東海第二発電所 審査資料	
資料番号	CVRD-1-003 改0
提出年月日	2021年8月25日

# 東海第二発電所 圧縮減容装置の設置に係る 設計方針の変更及び基準適合性の整理について

2021年8月27日  
日本原子力発電株式会社

固体廃棄物作業建屋換気系

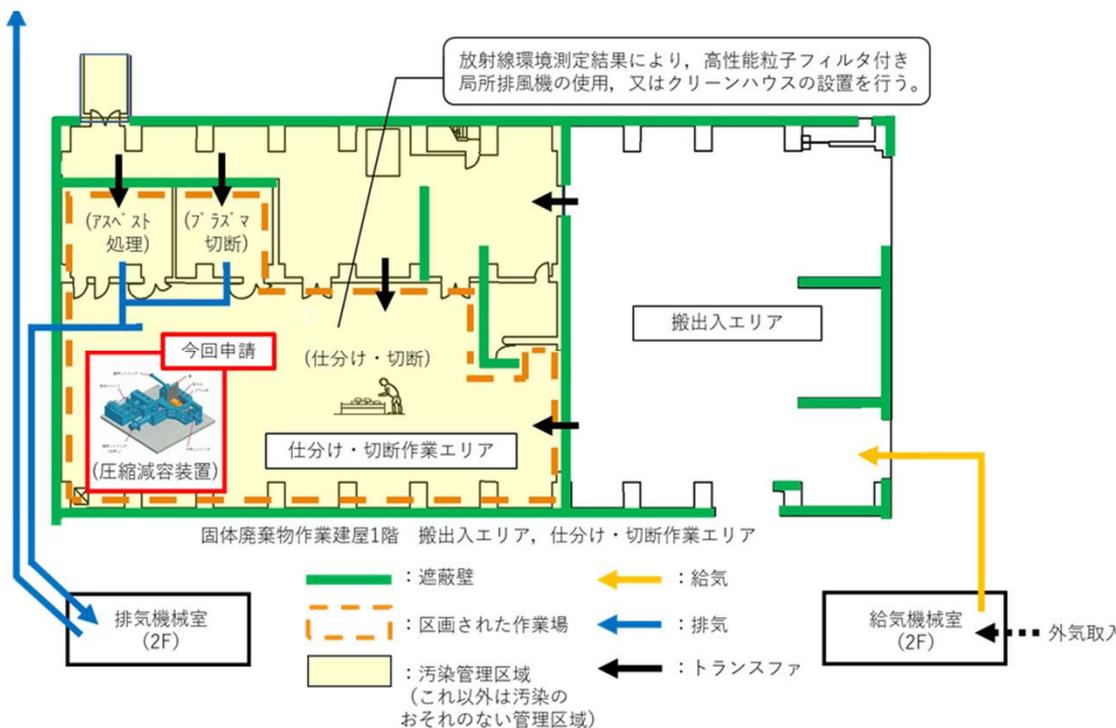
- 第933回審査会合における設置許可基準規則第27条第3項※1に適合するため設計方針の説明において、固体廃棄物作業建屋内の圧縮減容装置が設置される仕分け・切断作業エリアは負圧を維持することから、放射性廃棄物を処理する過程で放射性物質が飛散した場合においても、区画外に放射性物質が散逸し難いと考え、換気設備が設置された固体廃棄物作業建屋内に設置する設計としていた。
- しかし、区画内では圧縮処理の他、仕分け作業や切断作業を行うため、圧縮減容装置からの散逸を防止し、仕分け作業や切断作業に影響を与えない設計とすることがより適切であると判断した。このため、圧縮減容装置をフードで囲い、フード内の負圧を維持し、固体廃棄物作業建屋換気系により排気することにより、散逸し難い設計とする方針に変更することとした。

外部事象防護対象施設の抽出フロー

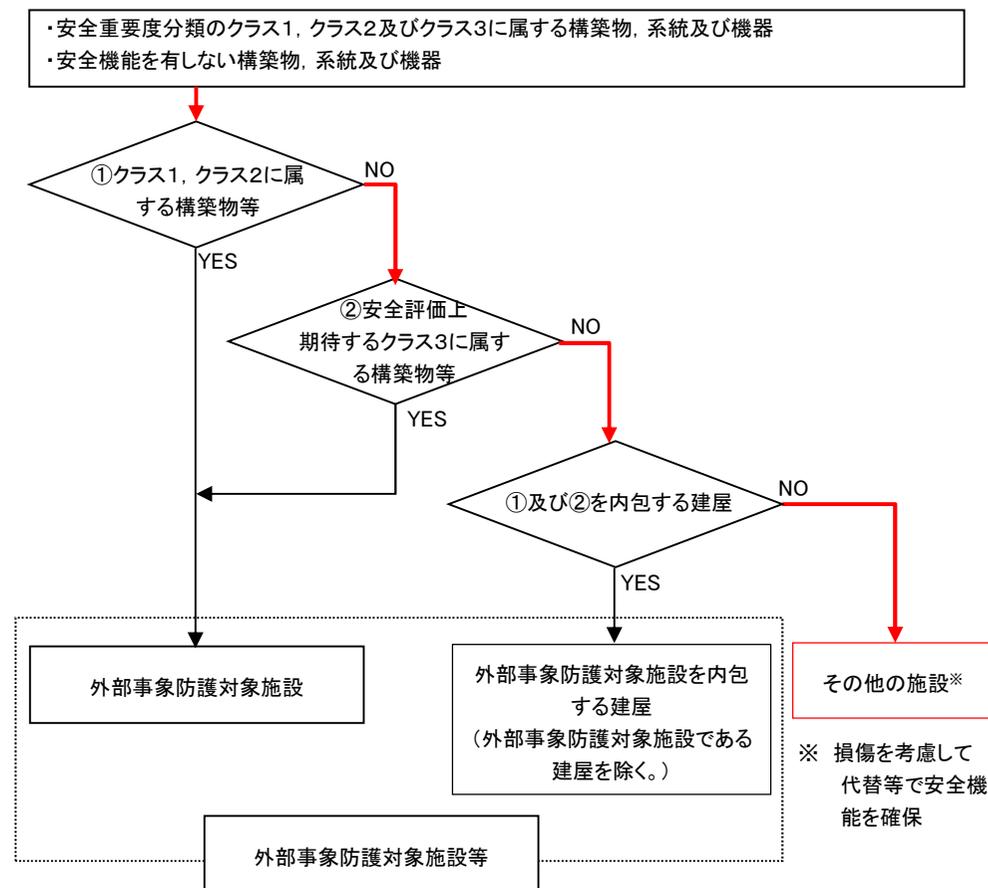
- 圧縮減容装置は, 放射性物質の貯蔵機能(P S-3)を有する固体廃棄物処理系に属する設備である。また, 安全評価上期待する設備でもない。
- このため, 右図に示す既許可における外部事象防護対象施設の抽出フローにより, 外部事象防護対象施設等に該当しないこととなる。
- 以上から, 既許可の設計方針を踏まえ, 機能を維持すること若しくは損傷を考慮して安全上支障のない期間での修復等の対応を行うこと又はそれらを適切に組み合わせることにより, その安全機能を損なわない設計とする。

図 圧縮減容装置の操作盤(イメージ)

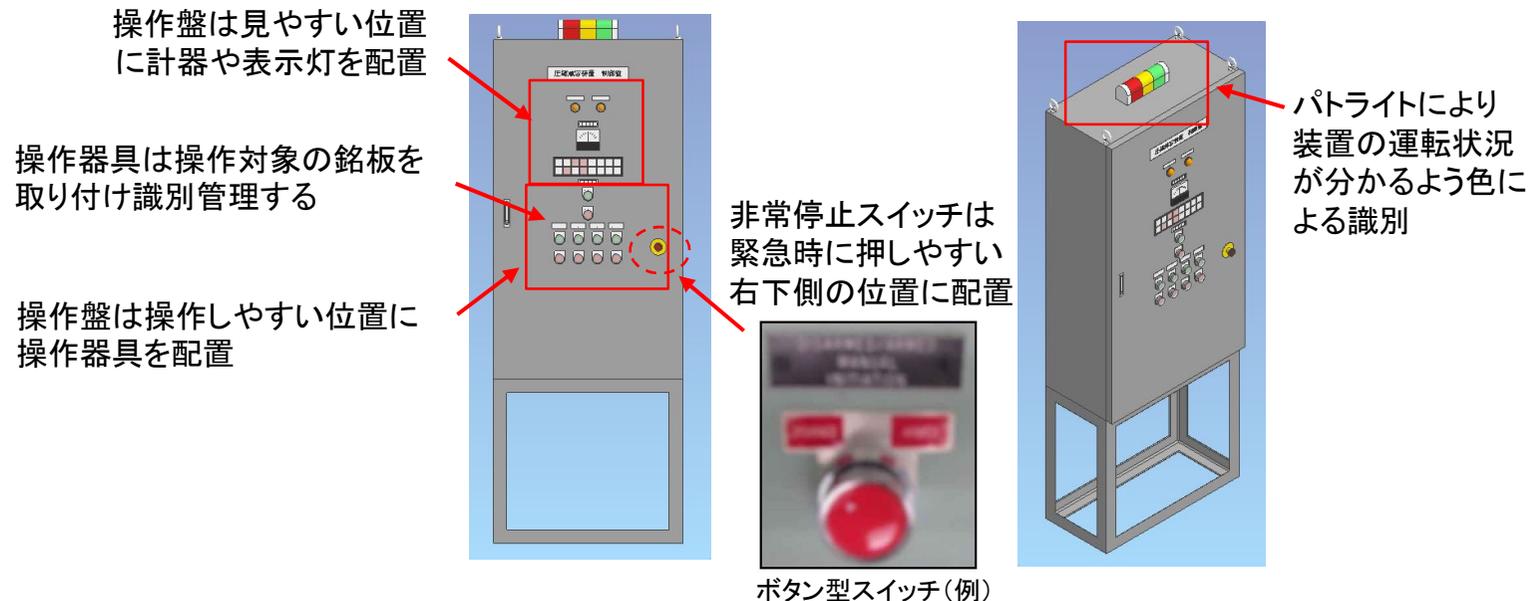
- ・ 圧縮減容装置は誤操作を防止するため, 操作性も考慮した盤面配置, 理解しやすい表示方法を行い, 誤操作を防止する設計とする。

第27-2図 第6給水加熱器解体時の  
固体廃棄物作業建屋1階イメージ図

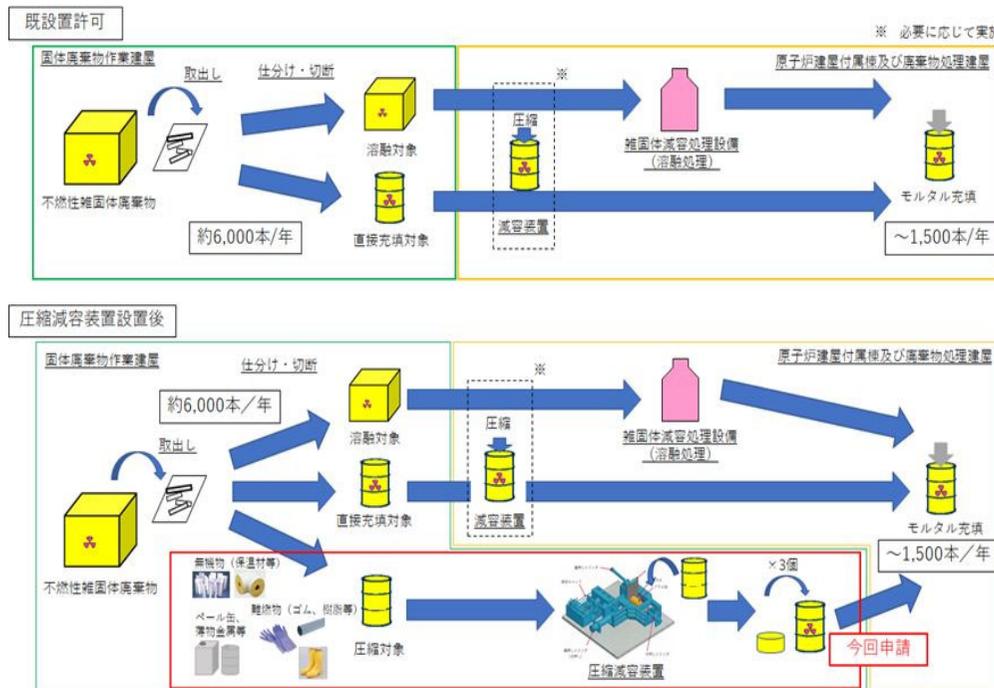
- 圧縮減容装置が設置される固体廃棄物作業建屋の仕分け・切断作業エリアは、圧縮減容装置を設置したとしても、仕分け・切断作業に必要な床面積を十分に確保でき、既許可における不燃性雑固体廃棄物の処理能力に影響を与えない設計とする。(第27-1図)
- また、圧縮減容装置の配置は、仕分け・切断作業エリアで実施する第6給水加熱器の仕分け・切断を問題なく行えるよう、作業エリア配分を考慮した設計とする。(第27-2図)

第27-3図 圧縮減容装置イメージ図

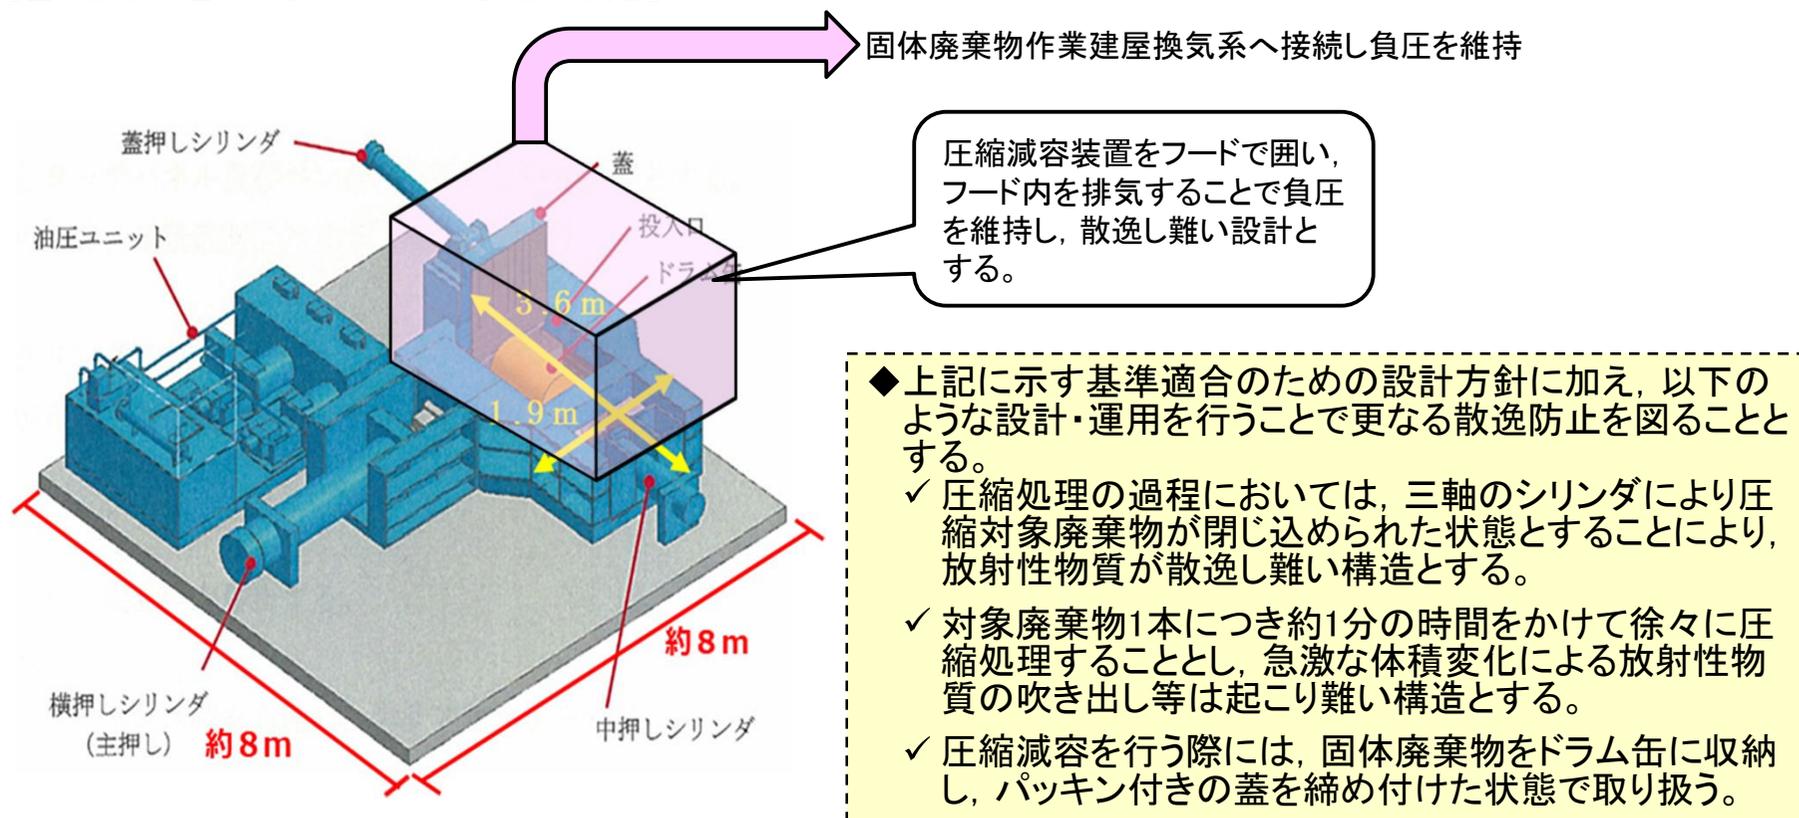
圧縮減容装置はフードで囲い、フード内を排気し負圧を維持することで、放射性廃棄物を処理する過程において放射性物質が散逸し難い設計とする。(第27-3図)

(設計進捗によりフード範囲や排気方法は変更となる可能性あり)
